ZMĚNA č. 1 ÚZEMNÍHO PLÁNU LUKOV

Návrh obsahu změny územního plánu zkráceným postupem podle § 55a, odst. (2), písmeno c) zákona č. 225/2017 Sb. (novely stavebního zákona).

Zadavatel: Obec Lukov
Pořizovatel změny územního plánu: Městský úřad Moravské Budějovice
Odbor výstavby a územního plánování
Oddělení Úřadu územního plánování, regionální a památkové péče
Krajský úřad: Krajský úřad kraje Vysočina,
odbor územního plánování a stavebního řádu
Datum: březen 2019

Vymezení koridoru K3 pro kanalizaci – bude zrušeno.

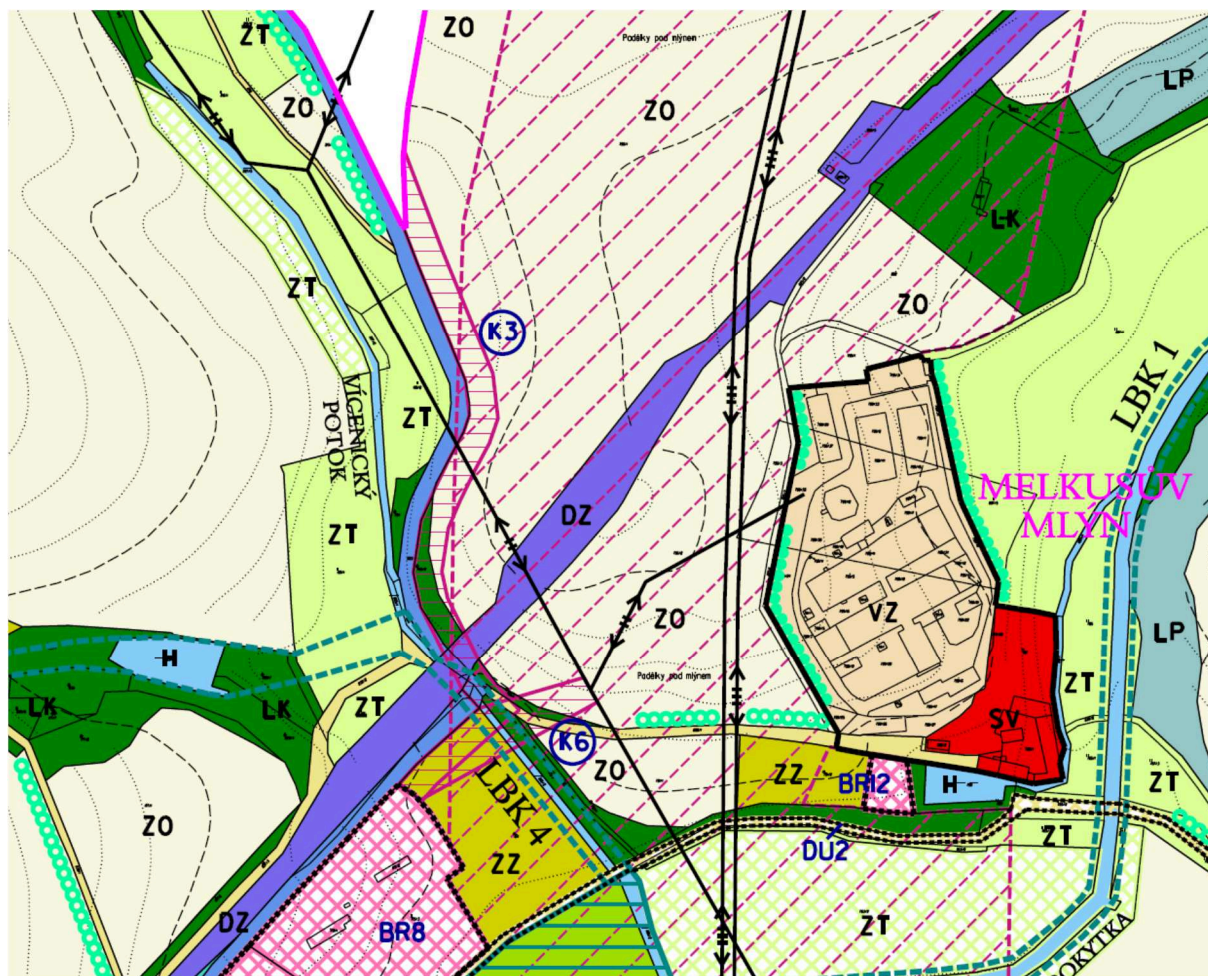
1. Zrušení koridoru technické infrastruktury K3 pro vedení kanalizačního řadu z obce Vícenice na ČOV Moravské Budějovice.
2. Zrušení veřejně prospěšné stavby VT5 Kanalizační řad pro napojení obce Vícenice na kanalizační systém Lukova a na ČOV Moravské Budějovice ve vymezeném koridoru K3.
3. Úprava podmínek využití ploch s rozdílným způsobem využití v nezastavěném území – prověření přípustnosti umístění technické infrastruktury v plochách nezastavěného území.

Nesoulad vymezení trasy koridoru navrhované splaškové kanalizace v ÚP Lukov (v závazné části územně plánovací dokumentace) s podrobnější projektovou dokumentací „Vícenice – splašková kanalizace“.

V dosavadním ÚP Lukov je koridor veden v souběhu se silnicí III/36068. V podrobnější projektové trase kanalizace vedena odlišně a to údolím Vícenického potoka.

Pro novou trasu kanalizace nebude v ÚP výmezem nový koridor technické infrastruktury,

Ve změně ÚP doplněna (prověřena) přípustnost veřejné technické infrastruktury v plochách nezastavěného území dotčených trasou kanalizace.
